**Oggetto: Procedura di VIA ex art. 23 D.lgs. 152/2006 relativa al progetto “impianto agrivoltaico e relative opere di connessione alla RTN, della potenza di 18,01 MW” nei Comuni di Martignacco e Fagagna – MITE 0123831 del 7.10.2022 – identificativo procedimento ID:8117; RFVG 0173790 del 10.10.2022 – riscontro alla nota del Comune di Martignacco prot. n. 16707/P del 27 ottobre 2022.**

il sottoscritto Alberto Arcioli nella mia qualità di legale rappresentante della società Atlas Solar 2 S.r.l. (C.F. e P.IVA 03045640301) (la “Società”) con sede in Milano, via Mike Bongiorno 13 scrive la presente per contestare quanto affermato da Codesta Spettabile Amministrazione Comunale fornendo le osservazioni e controdeduzioni di seguito riportate.

*Sezione trasversale dei tracker monoassiali (quote in millimetri)*

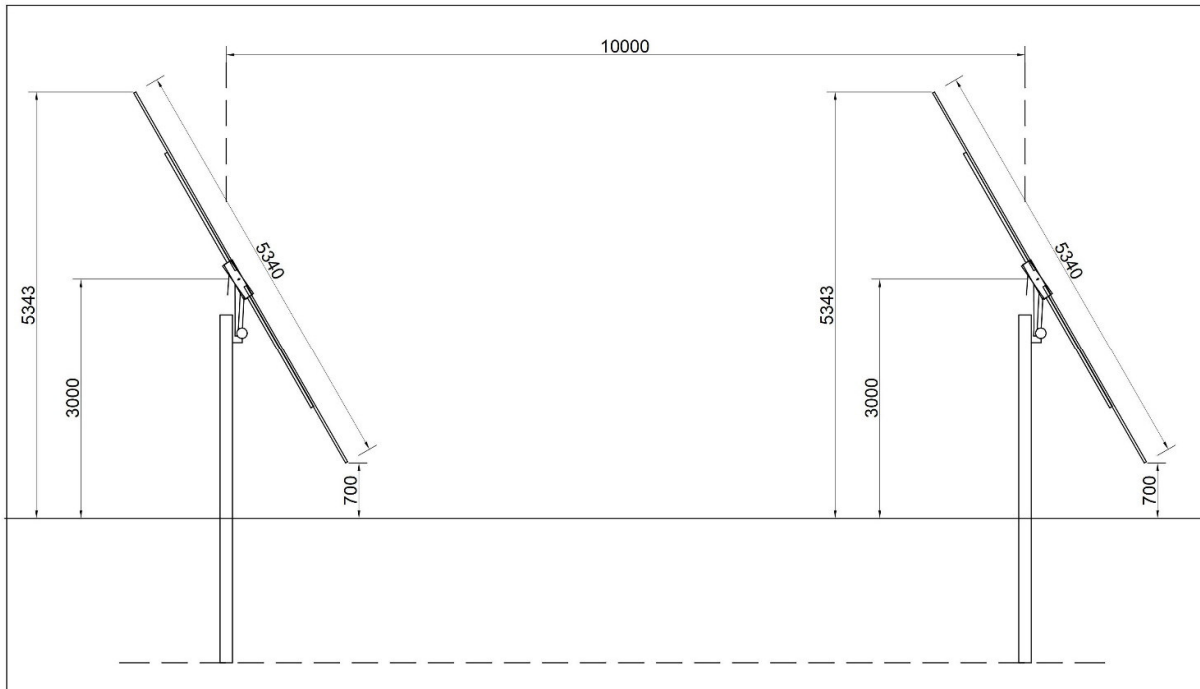
- 1) il sito, avente destinazione urbanistica E6 “zona agricola” nel PRGC, non risulterebbe “*classificabile fra quelli prioritariamente idonei ai sensi dell’art. 20 del D.Lgs 199/2021 per difetto di distanza da zone produttive e da immobili tutelati ai sensi della parte II del D.Lgs 42/2004*”;
- 2) l’Impianto non risulterebbe “*possedere i requisiti di “agrivoltaico” ai sensi delle relative linee guida emanate dal MiTE nel giugno 2022 non ricorrendo il requisito del titolo del realizzatore (azienda agricola singola o in ATI) e la completa dimostrazione dei requisiti minimi, di copertura, continuità della coltivazione e di mantenimento dell’indirizzo produttivo*”;
- 3) non sarebbero “*rinvenibili le altezze rispetto al suolo dell’impianto necessarie ad accertare l’impatto*”;

Non è corretto neppure quanto affermato in merito alla presunta mancata indicazione delle altezze dal suolo. Tale indicazione è contenuta nella documentazione progettuale.

Ad ogni buon conto, per comodità, di seguito si riporta un particolare della sezione trasversale dei tracker dal quale emergono le altezze rispetto al suolo.

Figura 1 - Capacità d'uso suolo principale

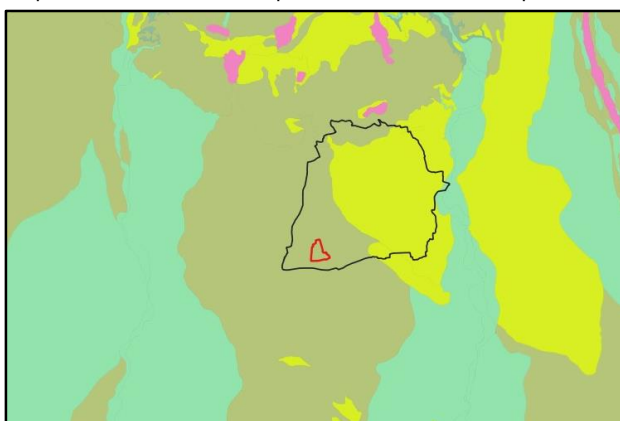
Si sottolinea, peraltro, che in merito alla capacità d'uso dei terreni interessati dagli impianti, l'Ersa, con nota del 13.10.2022, prot. n. 11411/P (allegata alla presente, **Allegato B**), ha classificato il sito in oggetto in classe III per il suolo principale ed in classe IV per il suolo secondario. Come si legge nella predetta nota "si tratta di aree che possono presentare alcune limitazioni all'uso agricolo dovute in genere alla granulometria grossolana ed alla moderata profondità dei suoli che portano a una limitata capacità idrica dei suoli qualora non ci siano disponibilità irrigue".

Pur ricordando che lo scrivente Ente non risulta competente ad emettere nella procedura in questione atti autorizzativi ovvero nulla osta alla realizzazione, si comunica che, secondo la Carta regionale di capacità d'uso agricolo dei suoli, le aree interessate dagli impianti previsti dal progetto ricadono in classe III per il suolo principale ed in classe IV per il suolo secondario (figg. 1 e 2, rispettivamente). Si tratta di aree che possono presentare alcune limitazioni all'uso agricolo dovute in genere alla granulometria grossolana ed alla moderata profondità dei suoli che portano a una limitata capacità idrica dei suoli qualora non ci siano disponibilità irrigue.
